MOPT-DACGER-022-13/02/2020

**REF. No. MOP-DACGER-SD-02/2020**

**INFORME DE INSPECCIÓN: INUNDACIÓN SOBRE PASAJE U<sup>1</sup>, COLONIA LAS  
MERCEDES, MUNICIPIO DE SAN RAFAEL CEDROS, DEPARTAMENTO DE  
CUSCATLÁN**

**Imagen N° 1.** Ubicación general de problemática, al costado norte de km 40 Carretera Panamericana sobre Pasaje U, Colonia Las Mercedes. Fuente: Elaboración propia sobre Imagen Google Earth, enero 2020.

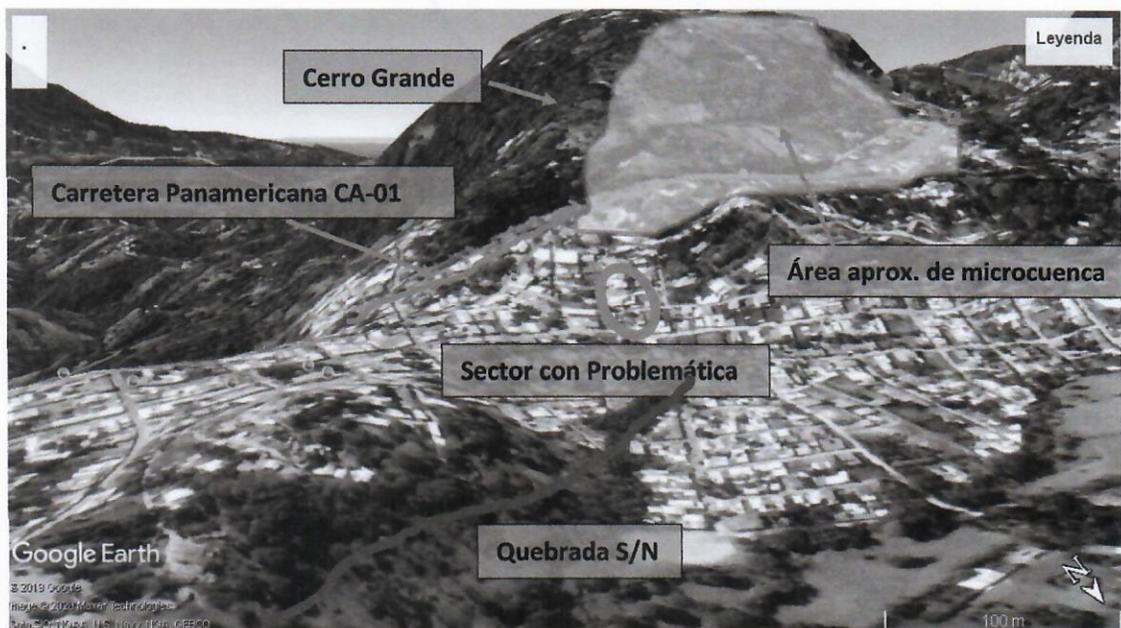
Como se muestra en la **Imagen N°1**, la ubicación de problemática se encuentra al costado norte del desvío de la Carretera CA-01 hacia San Rafael Cedros, en donde existe una descarga de aguas lluvias que recoge la escorrentía superficial proveniente de tramo aproximado ubicado entre el km 39 y 40 de la carretera, a través de una caja tragante, identificada en adelante como CT1, ubicada en el arriate central de la Carretera; a este punto se le suma descarga canalizada de escorrentía proveniente de microcuenca de talud y ladera del Cerro Grande ubicado al costado sur de la carretera; Ver **Imagen N°2** y **Fotografías 1 y 2**.

Imagen Nº 3. Detalle esquemático del Sistema de Drenajes de Aguas Lluvias de la zona afectada; flechas indican dirección del flujo. Nomenclatura de calles no son oficiales y se han designado con fines esquemáticos. Fuente: Elaboración propia con Imagen Google Earth, enero 2020.

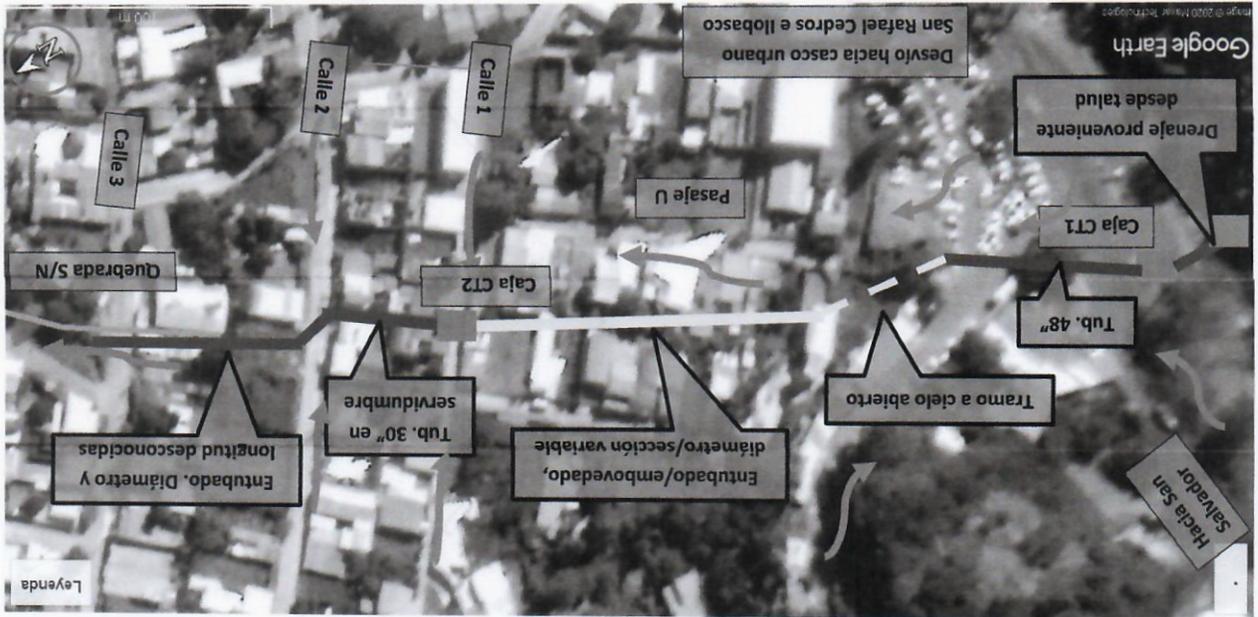
La Caja CT1, mostrada en la **Fotografía N°1**, descarga hacia predio ubicado al costado norte. Según comentaron los residentes del lugar, ésta fue construida desde la ampliación de la Carretera a 4 carriles. En dicho punto el agua se ha conducido de forma natural por el relieve topográfico a través de Lotificación Las Mercedes (ahora Colonia Las Mercedes) hasta Quebrada S/N ubicada a aproximadamente 260 m desde el punto de descarga. En las **Fotografías 3 y 4** se muestra la tubería de concreto de 48" y zona de descarga. En la Imagen N° 3 se representa detalle del drenaje en la zona de la problemática.

Después del Pasaje U, se pudo observar que el agua llega a una caja tragante, identificada en adelante como CT2, ubicada sobre la calle 1 (mostrada en **Imagen N°3**; nomenclatura no oficial, utilizada con fines ilustrativos) en donde existe una tubería de salida de concreto de 30" y ésta continúa en servidumbre (se ha asumido que es servidumbre, debido a sus características) hasta calle 2 ubicada al norte y posteriormente existe un tramo aproximado de 50 m., en el cual se desconoce cómo va encauzada, hasta que finalmente drena a Quebrada Natural S/N contiguo a calle 3; Ver **Fotografías 5 A y B**.

Imagen N° 4. Mapa de Cuadrante Cartográfico del sector en donde existe la problemática: obsérvese que sector drena hacia Quebrada S/N desde antes de mejoramiento de la Carretera; la línea tipo guión muestra la proyección de la actual carretera.

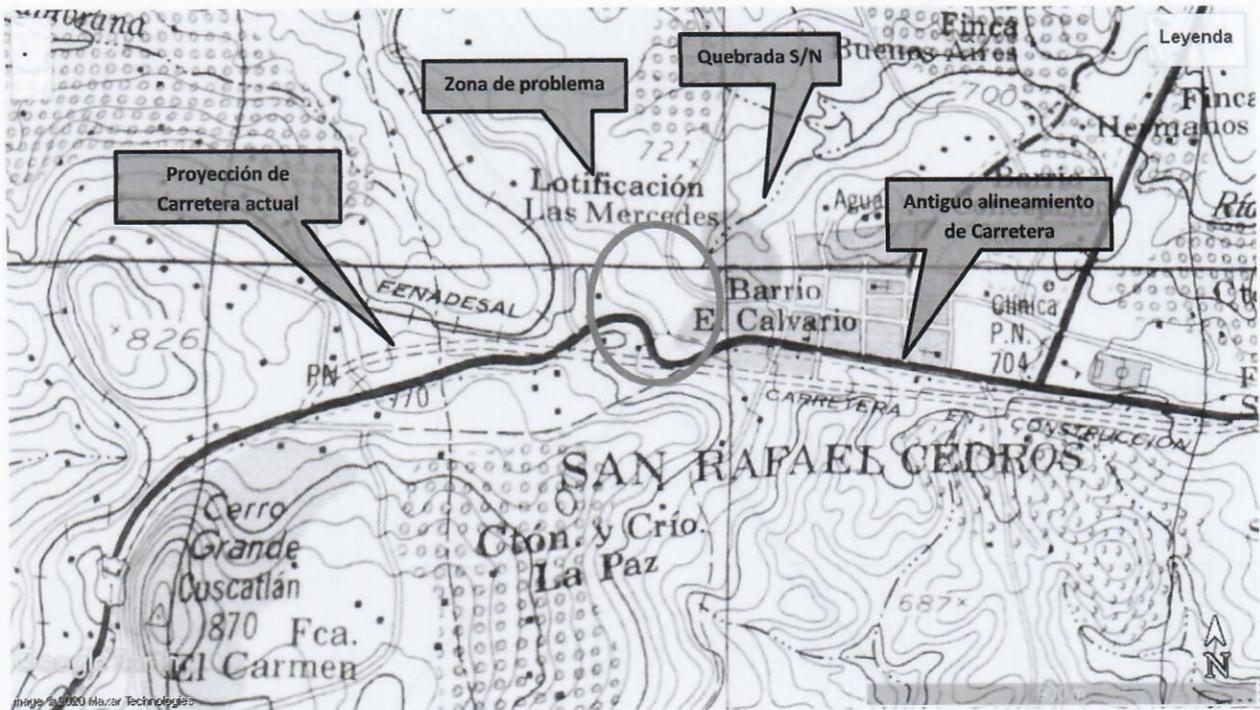
En la **Imagen N°4**, se muestra el cuadrante cartográfico del sector en donde se puede apreciar que, por la topografía del lugar, en el punto de la problemática se empieza a conformar la Quebrada incluso antes del mejoramiento de la Carretera CA-01 a 4 carriles (obsérvese en mapa proyección futura de carretera actual) y debido a este relieve topográfico natural, cuando se llevó a cabo el diseño de la Carretera; específicamente el diseño Hidráulico, se concibió que la forma más adecuada de evacuar las aguas lluvias de este tramo de la carretera era hacia Quebrada Natural ubicada al norte del punto de interés.

**Fotografía N° 7.** Siguiente punto de descarga en la Carretera CA 01, ubicado a aproximadamente 750 m. hacia el oriente de zona de problemática; obsérvese en lateral izquierdo cordón cuneta para conducir el agua.

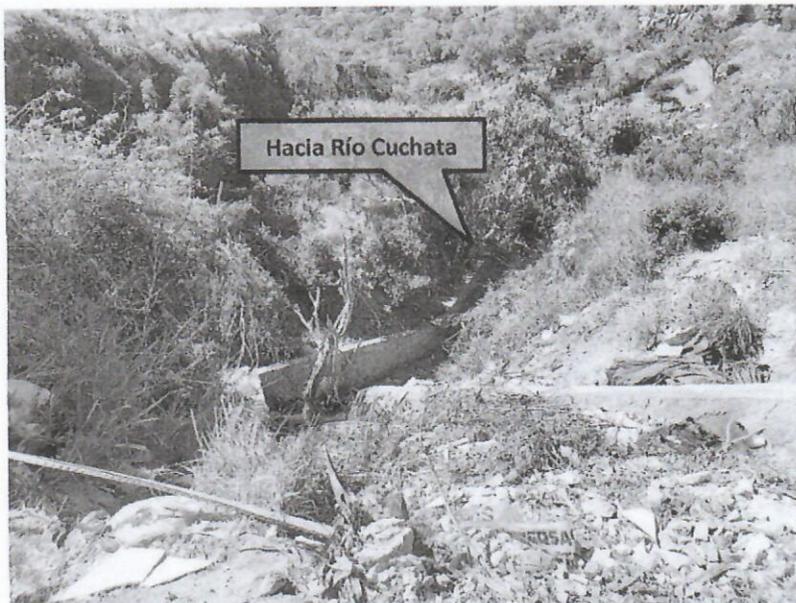
Para finalizar la Inspección, se hizo un recorrido por la Carretera en dirección oriente en búsqueda de la siguiente descarga al cuerpo de agua más cercano; pudiéndose observar que ésta se encuentra a aproximadamente 750 m. al oriente de la carretera; en este punto existe una descarga en dirección sur hacia el Río Cuchata. Desde la zona de la problemática hasta este otro punto de descarga, no existe una canaleta que sea capaz de drenar toda el agua que se acumula en el km 40; en el punto de

descarga mostrado en la **Fotografía 7** se puede observar que solo existe cordón cuneta para conducir el agua.
